POSIZIONE SUGLI ARTICOLI DA 1 A 9 E 11 DELLO SCHEMA DI DECRETO DEL MINISTRO DELL'AMBIENTE E DELLA SICUREZZA ENERGETICA, DI MODIFICA DEL DECRETO 26 GIUGNO 2015 DEL MINISTRO DELLO SVILUPPO ECONOMICO, RECANTE "APPLICAZIONE DELLE METODOLOGIE DI CALCOLO DELLE PRESTAZIONI ENERGETICHE E DEFINIZIONE DELLE PRESCRIZIONI E DEI REQUISITI MINIMI DEGLI EDIFICI"

Oggetto: Richiesta di modifica al punto 21 dell'odg della Conferenza Unificata del 30 luglio 2025

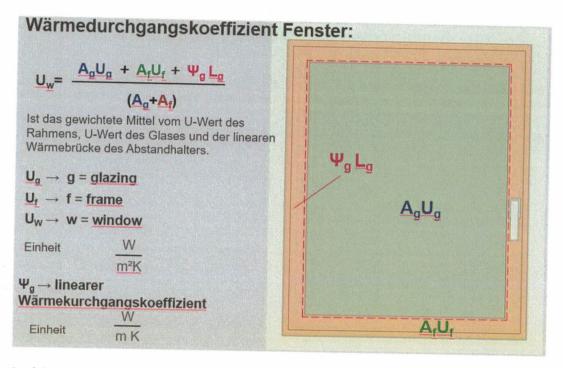
Più in particolare, si richiede la modifica in Appendice B - Tabella 4 del paragrafo 1.1 Elementi edilizi -Trasmittanza termica U massima delle chiusure tecniche trasparenti e opache e dei cassonetti, comprensivi degli infissi, verso l'esterno e verso ambienti non climatizzati soggette a riqualificazione" come segue (valore evidenziato in verde):

La spiegazione tecnica è che per la zona climatica "F" i valori di trasmittanza termica si riferiscono a una finestra standard delle dimensioni di 1.230 mm x 1.480 mm (l x h, dimensioni esterne del telaio). Poiché il valore di trasmittanza termica (Uw) è una media pesata delle superfici del serramento (vetrata e telaio – vedi grafico). La parte più performante è sempre la vetrocamera. Il telaio per questioni dei materiali di cui è composto, è sempre peggiore dal punto di vista termico.

Per cui per finestre di piccole dimensioni la parte del telaio da un contributo molto più grande al calcolo della trasmittanza a confronto del vetro camera.

Questo comporta che l'attuale valore di 1,0 W/m²K (calcolato con la norma vigente ai sensi UNI EN ISO 10077-1 in riferimento alle dimensioni effettive) è troppo restrittivo per finestre di piccole dimensioni. Il rispetto di questo parametro comporta un aumento di costo notevole.

Zona climatica	<b>U</b> (W/m <sup>2</sup> K)
A e B	3,00
С	2,20
D	1,80
E	1,40
F	1,10
